PRÉFET DE LA REGION D'ILE-DE-FRANCE

Évaluation environnementale des projets
Nos réf : EE-1296-17

**Avis de l'autorité environnementale
sur le projet de construction d'un ensemble immobilier de bureaux et de logements
situé 73, avenue Gaston Roussel à Romainville (Seine-Saint-Denis) au sein du Lot B1
de la ZAC de l'Horloge**

Localisation du projet - Source : Etude d'impact p 33

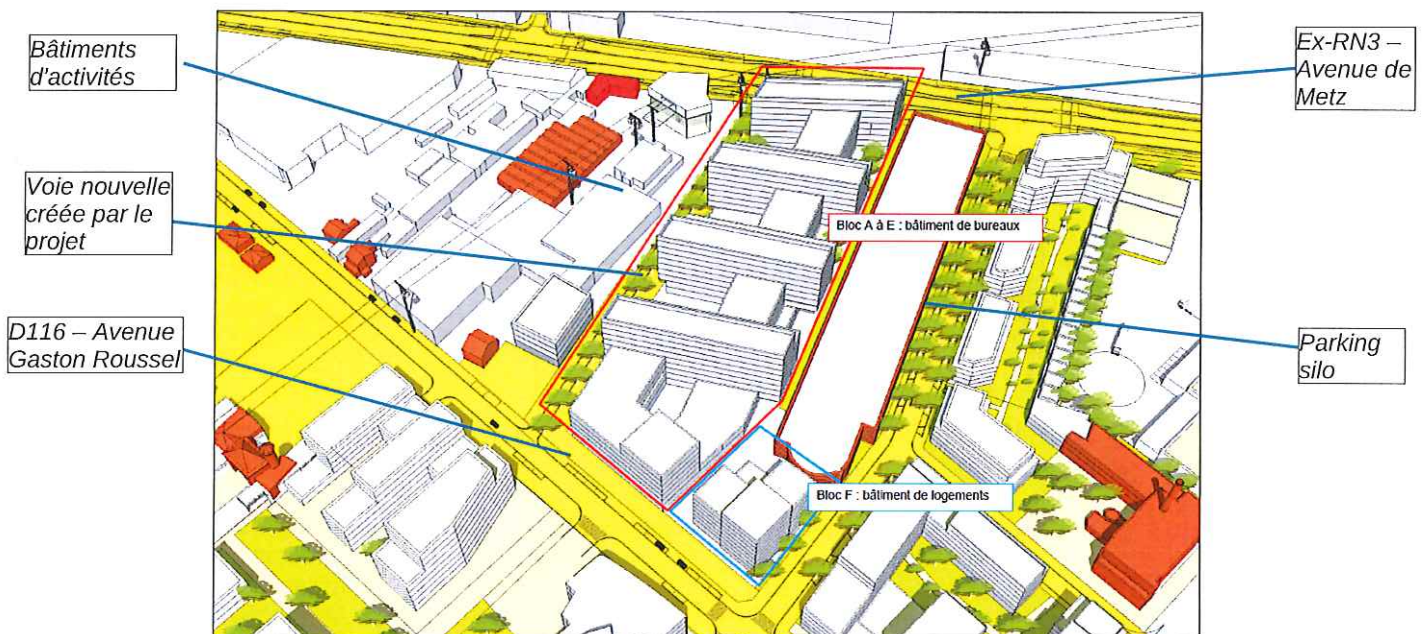
S'agissant de la description du projet, l'autorité environnementale recommande de présenter les différents bâtiments composant actuellement le site (dimensions, caractéristiques principales, état, ...) qui seront démolis. Il apparaît également nécessaire de situer le périmètre du projet au sein du périmètre global de la ZAC de l'Horloge en indiquant les niveaux d'avancement des différentes opérations qui la composent.
